**Rapport d'analyse environnementale
concernant la modification de l'autorisation gouvernementale
visée par le décret numéro 1589-2024 du 6 décembre 2024
concernant le projet éolien Des Neiges - Secteur sud sur le
territoire non organisé de Lac-Jacques-Cartier
par la Société de projet BVH1, s.e.n.c.**

Dossier 3211-12-242

Le 21 février 2025

FIGURE 1 : REPOSITIONNEMENT DE L'ÉOLIENNE T06 À LA POSITION T09 DANS LE CADRE DU PROJET ÉOLIEN DES NEIGES – SECTEUR SUD

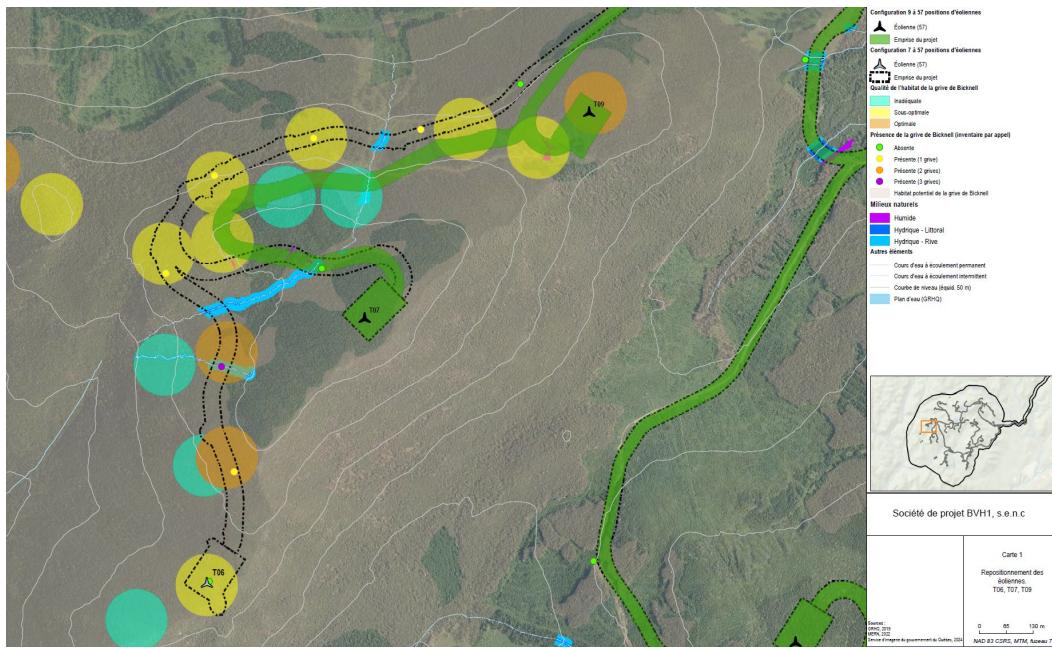
Le caractère optimal de la qualité d'habitat montré sur la carte à l'emplacement T09 a été déterminé à l'issue d'une caractérisation effectuée en 2023. Un inventaire par appel a été effectué, en juin 2024, à moins de 250 mètres de la position T09. Puisqu'aucune grive n'y a été recensée, l'utilisation de ce secteur par la grive de Bicknell ne semble pas avérée. Tel que le prévoit la grille décisionnelle de l'annexe 4 du protocole, l'inventaire par appel a préséance sur la caractérisation de l'habitat, il n'est donc pas requis d'inclure la caractérisation de l'habitat de 2023 dans la prise de décision.

Tel qu'il est mentionné à la section 3 du présent rapport, l'éolienne T06 est déplacée à la position T09. Un point d'inventaire effectué en 2024 où aucune grive n'a été entendue se trouve à proximité de la position T09. Ce repositionnement permet également la conservation d'habitats de nidification essentiels à la grive de Bicknell se trouvant dans le tracé initial du chemin d'accès à l'éolienne T06.

FIGURE 2 : REPOSITIONNEMENT DE L’ÉOLIENNE T15 À LA POSITION T17 ET DE L’ÉOLIENNE T16, AINSI QUE DE LEURS CHEMINS D’ACCÈS DANS LE CADRE DU PROJET ÉOLIEN DES NEIGES – SECTEUR SUD.

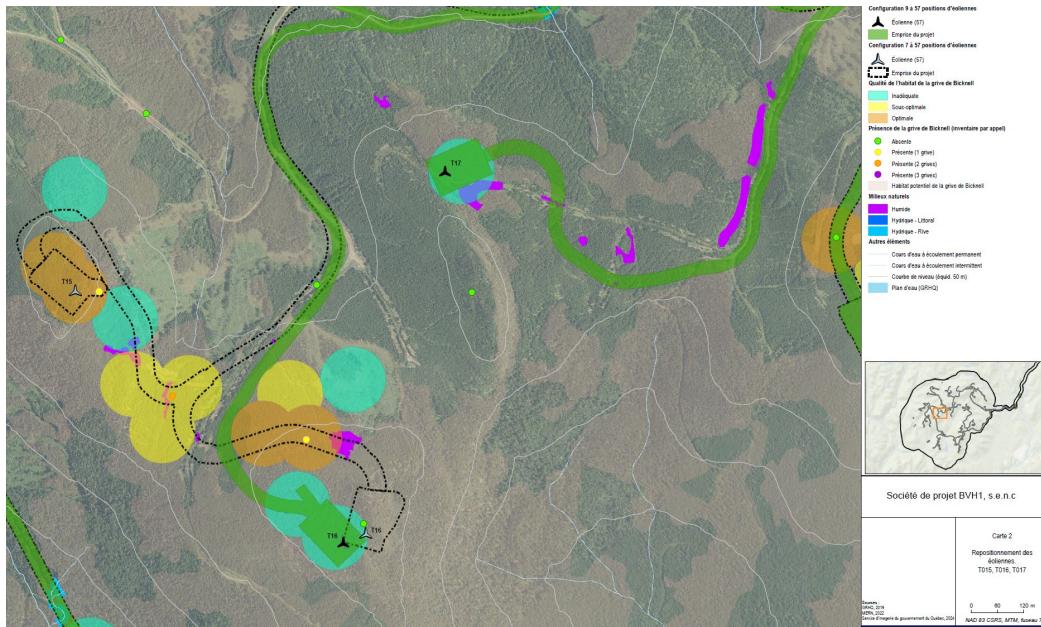
Les positions d'éoliennes T16 et T17, ainsi que leurs chemins d'accès, sont repositionnés hors de l'habitat potentiel de la grive de Bicknell ou à proximité d'un point d'appel où aucune grive n'a été entendue. Ce repositionnement permet la conservation d'habitats de nidification essentiels où étaient initialement prévues les éoliennes T15 et T16 ainsi que leurs chemins d'accès.

FIGURE 3 : REPOSITIONNEMENT DE L’ÉOLIENNE T22 AINSI QUE DE SON CHEMIN D’ACCÈS DANS LE CADRE DU PROJET ÉOLIEN DES NEIGES – SECTEUR SUD

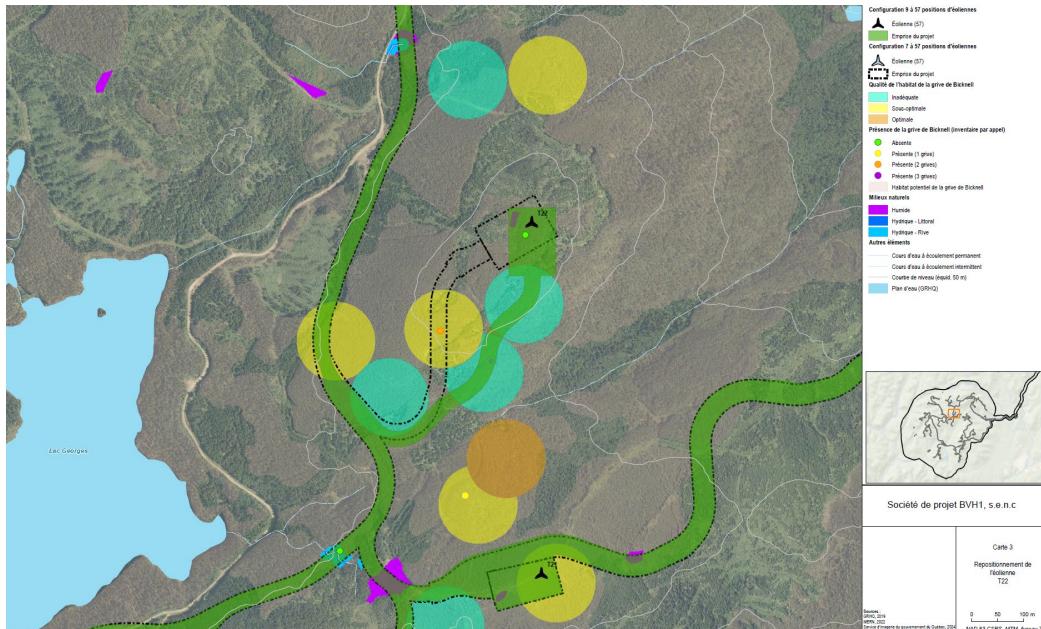
Finalement, le chemin d'accès à l'éolienne T22 est maintenant repositionné dans un habitat inadéquat pour la nidification de la grive de Bicknell.
